Primera Información Aclaratoria al Estudio De Impacto Ambiental Categoría II Proyecto Valles del Este

Promotor: Desarrollos Valles del Este, S.A,
Sector, Río Chico, Corregimiento Las Garzas, Distrito y
Provincia de Panamá

Septiembre 2022

En respuesta a la Nota DEIA-DEETA-AC-0118-0109-2022, de 1 de septiembre de 2022, con la cual nos solicita la primera información aclaratoria al Estudio de Impacto Ambiental (EsIA) Categoría II titulado “**Valles del Este**” a desarrollarse en el Corregimiento Las Garzas, distrito y provincia de Panamá, que consiste abajo enumerada.

MAPA DE DESARROLLO VALLES DEL ESTE

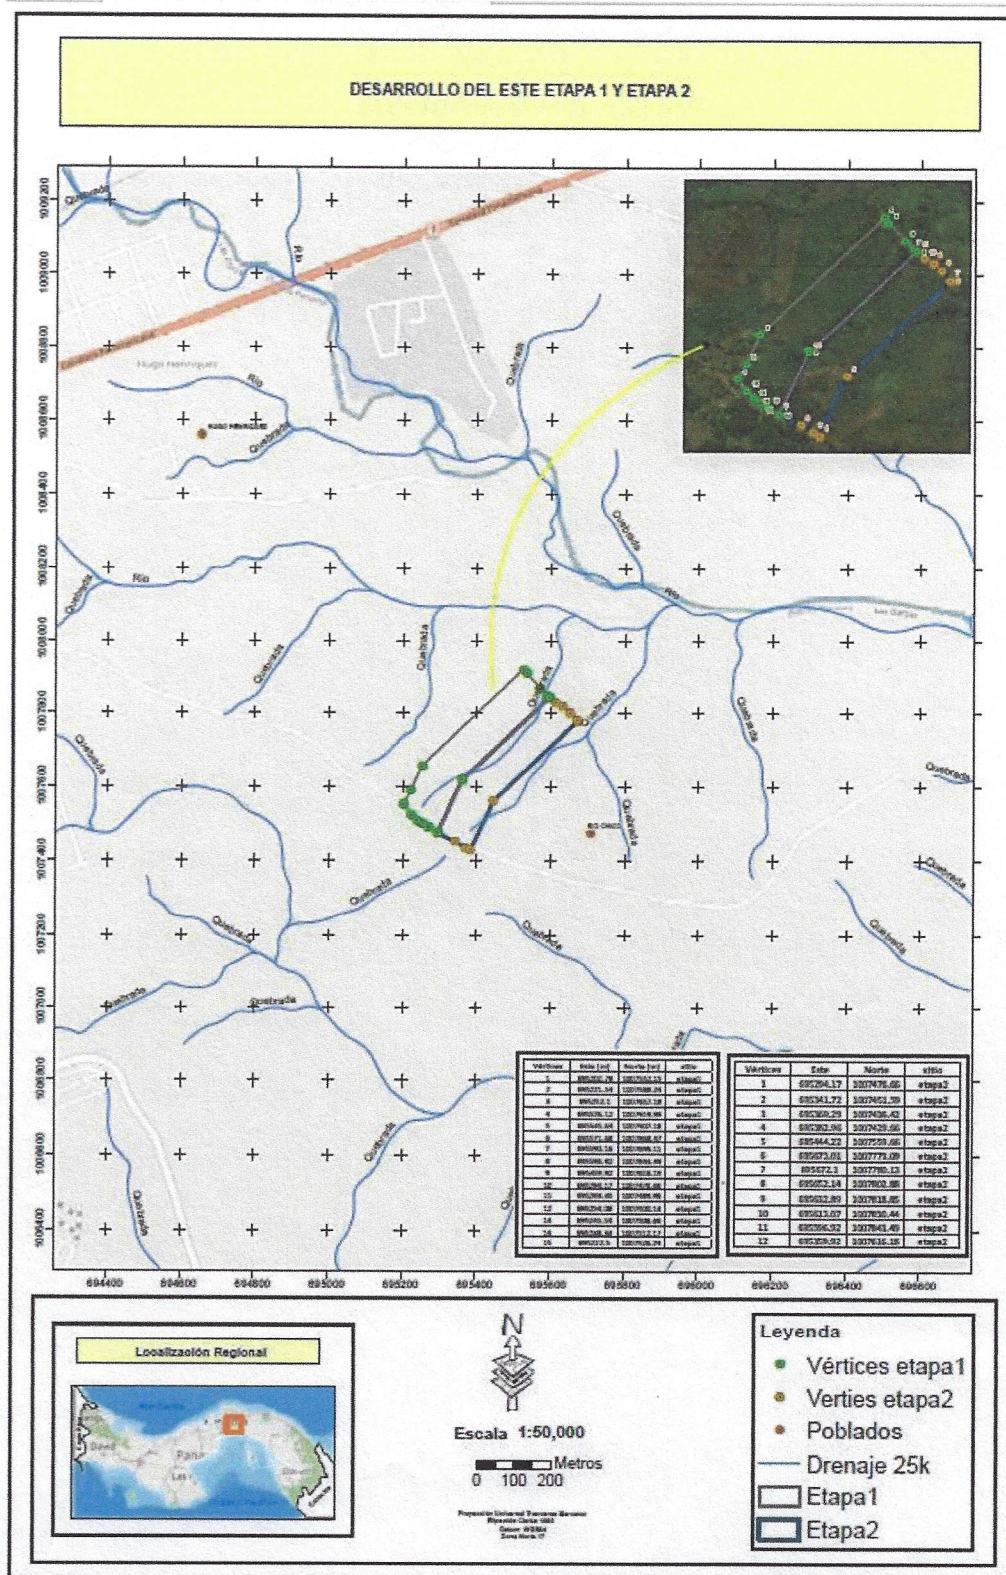
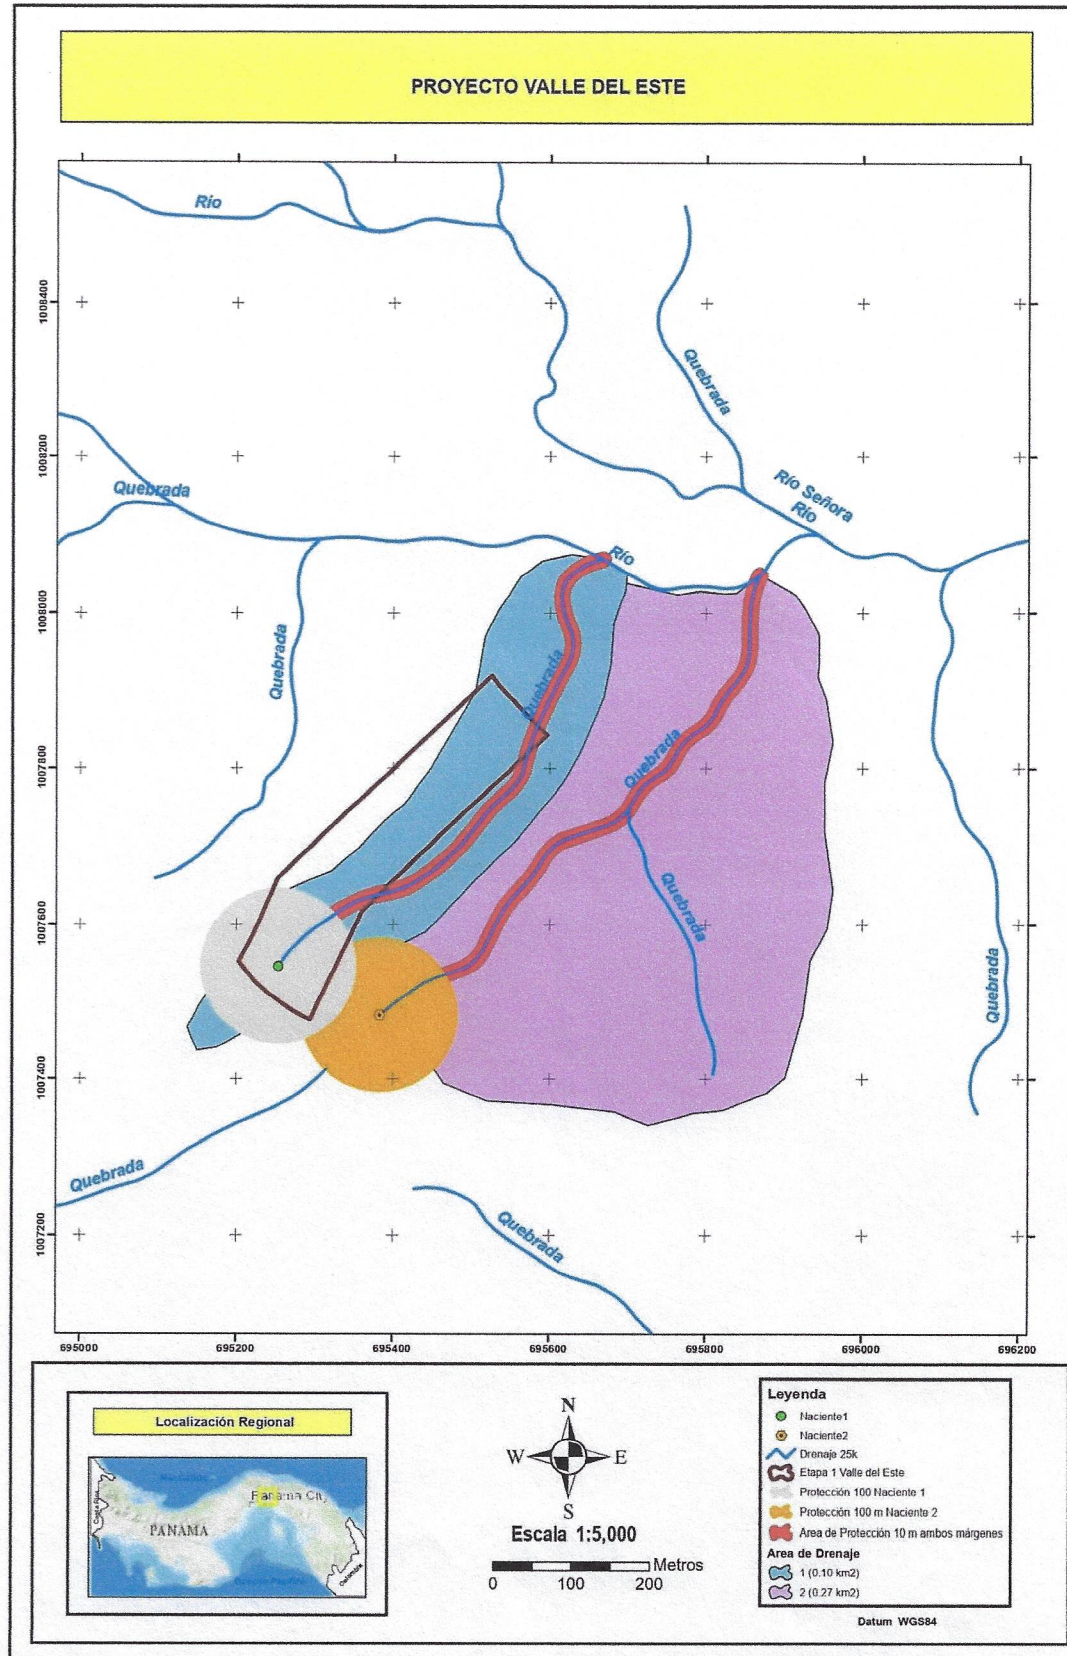
- e. Presentar plano del polígono del proyecto donde se visualice de manera clara las fuentes hídricas con su respectivo ancho (cuerpo de agua superficial e incluir los ojos de agua) con su correspondiente servidumbre de protección, en concordancia con lo establecido en el artículo 23 y 24 de la Ley 1 de 3 de febrero de 1994.

- f. Presentar plano del anteproyecto con la nueva distribución de las viviendas integrando los cuerpos hídricos y el radio de protección de los afloramientos de aguas identificados en campo, en concordancia con lo establecido en el Artículo 23 de la Ley 1 de 3 de febrero de 1994 Forestal.

- b. Presentar plano donde se visualicen las etapas del proyecto y se indiquen la cantidad de viviendas que se habilitaran en cada etapa (tener presente las respuestas de la pregunta 4).

R. El proyecto había sido planificado para 130 viviendas en la etapa 1 y 148 en la etapa 2. No obstante, debido a la presencia de 2 ojos de agua, uno dentro del polígono de la Etapa 1 y otro muy próximo a la etapa 2, lo cual el área de protección Hídrica cubre un 30% del área de la 2 etapas, fue necesario rediseñar la cantidad de viviendas en ambos polígonos. Un primer borrador del proyecto considerando el área de Protección hídrica de 3.9506 ha. Ver anexo 1.

R. Un primer borrador del proyecto considerando el área de Protección hídrica de 3.9506ha, considerando la cantidad de viviendas que se habilitaran en cada etapa (teniendo presente las respuestas de la pregunta 4). Ver anexo 1.

R. La superficie del polígono del proyecto etapas 1 y 2 objeto del EsIA en evaluación es de $10\text{ha}+2656.86\text{ m}^2$, sin embargo debido al rediseño del Proyecto, a consecuencia de los dos ojos de agua en el área de los polígonos en estudio, el equipo se encuentra trabajando en el borrador final del Plano. Ver anexo 1.
